**Европейская экономическая комиссия****Комитет по внутреннему транспорту****Рабочая группа по перевозкам опасных грузов****Совместное совещание Комиссии экспертов МПОГ
и Рабочей группы по перевозкам опасных грузов**

Цистерны**Включение положений о перевозке расплавленного
алюминия под № ООН 3257****Передано правительством Германии* ** ******Резюме*

Предлагаемое решение: Включить дополнительные положения о перевозке расплавленного алюминия под № ООН 3257 наливом — включить в пункт 7.3.3.2.7 МПОГ/ДОПОГ новое AP 11.

Защитное устройство в виде кольца

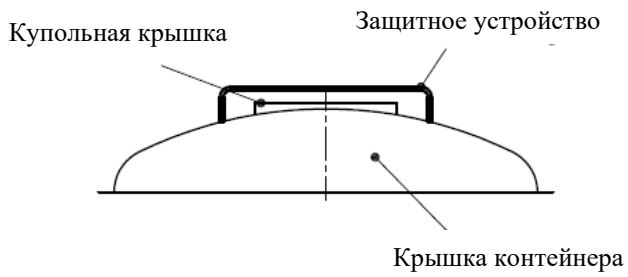
- Отверстия для наполнения и опорожнения должны быть обеспечены защитой по своей конструкции, например кольцами, отсекающими, ограждениями или аналогичными конструкциями (примеры см. в приложении). Защитное устройство в верхней части резервуара должно быть сконструировано таким образом, чтобы выдерживать горизонтальную статическую нагрузку на плоскость x-y (в направлении перемещения x и под прямым углом к направлению перемещения y), равную двукратной максимально допустимой массе резервуара (2 g). Эти горизонтальные силы должны проходить через верхнюю часть резервуара и нижнюю часть фланцевого соединения резервуара с крепежными устройствами; они также должны учитываться при расчете характеристик фланца.
